ORD.: **3662** /

**MAT.:** Pronunciamiento EISTU "Habilitación Complejo Educacional Valentín Letelier, Comuna de Calama", Región Antofagasta.

**MINUTA DE OBSERVACIONES EISTU PROYECTO**  
**"AMPLIACIÓN COMPLEJO EDUCACIONAL VALENTÍN LETELIER CALAMA"**

Imagen N°1: Detalle acceso vehicular.

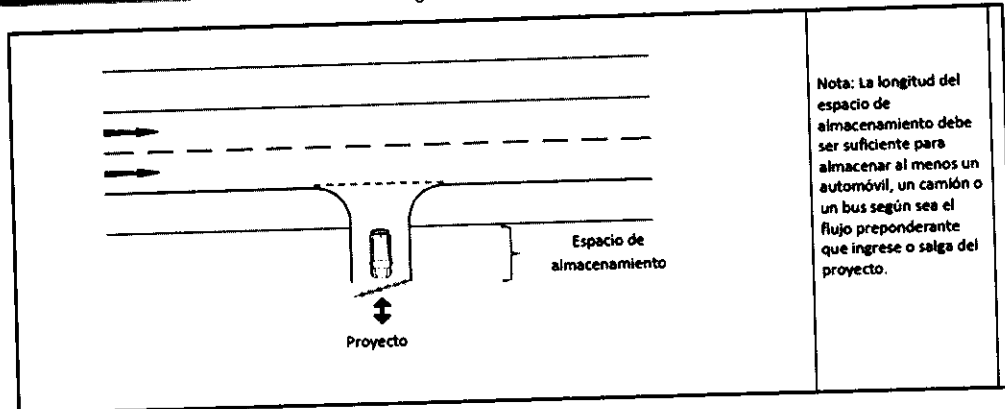
- Acceso vehicular, los vehículos no deben esperar ocupando la vereda al entrar o salir del proyecto. Si es necesario, se debe generar un espacio de almacenamiento para que los conductores esperen allí sin interferir la circulación de los peatones (ver imagen N°1).
